パナソニック商品情報

2025年12月号

第602号 2025年11月26日

ハウジング商品連絡

システムバスルーム ハイメタルホースの仕様変更のご連絡

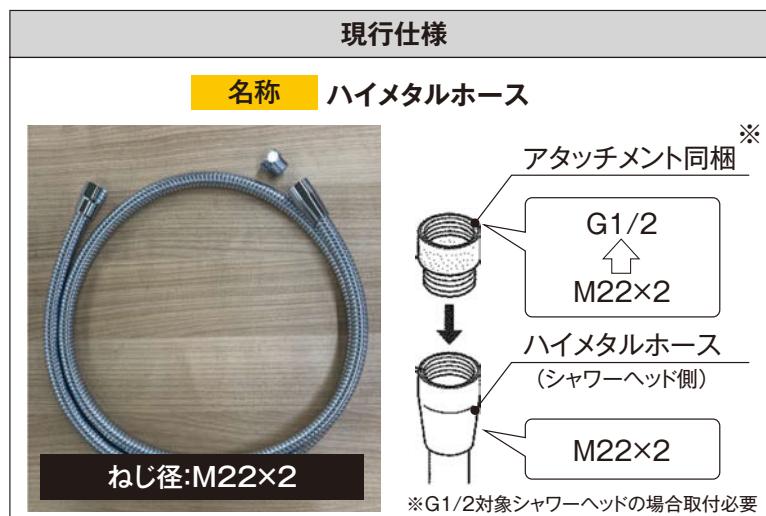
ハイメタルホースの意匠性向上のため、仕様を変更いたします。
 仕様変更に伴い名称をファインメタルホースに変更いたします。
 何卒、ご理解のほどよろしくお願ひいたします。

名称とねじ径の変更、アタッチメントの同梱を廃止いたします。 ※色柄に変更はございません。
